改善箇所説明図

改善措置の内容

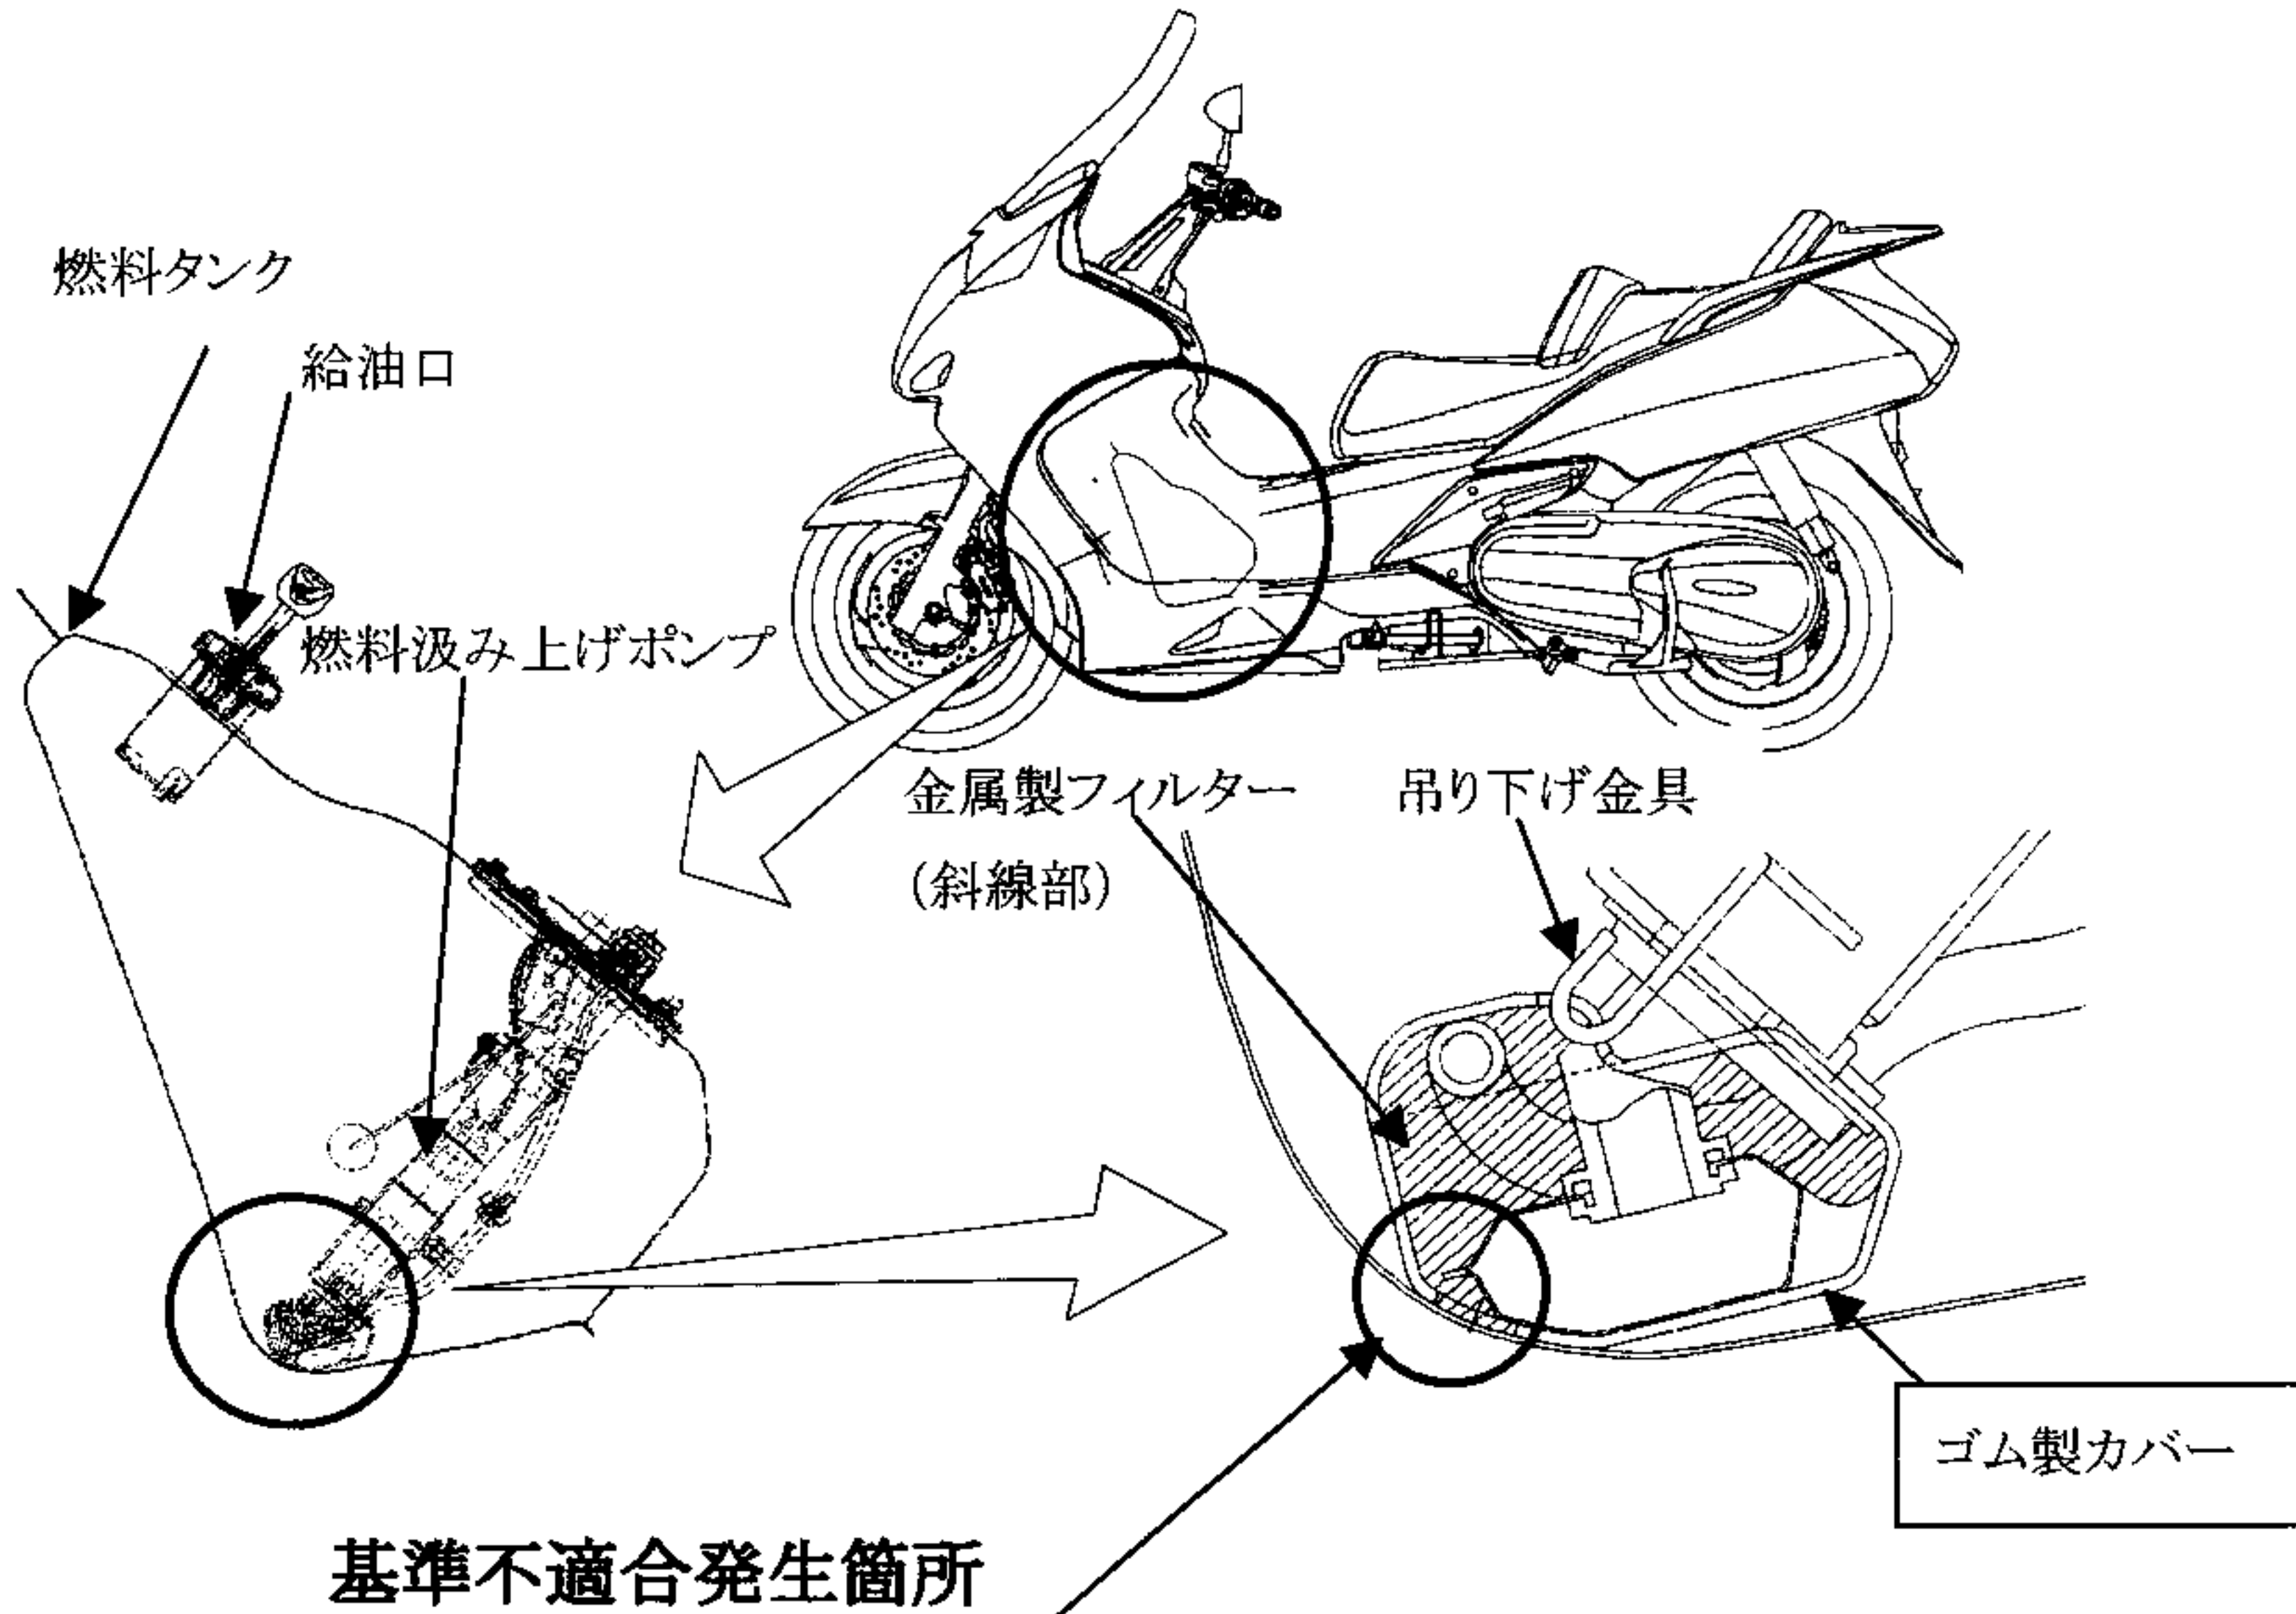
燃料装置において、燃料タンク内の燃料ポンプ先端の金属製フィルターと燃料タンク内壁とが接触しているものがあるため、タンク内に水が溜まると、タンクと金属製フィルター間で電食が起きて接触部位からタンクに錆びが発生してタンクに穴があき燃料が漏れ出るおそれがある。
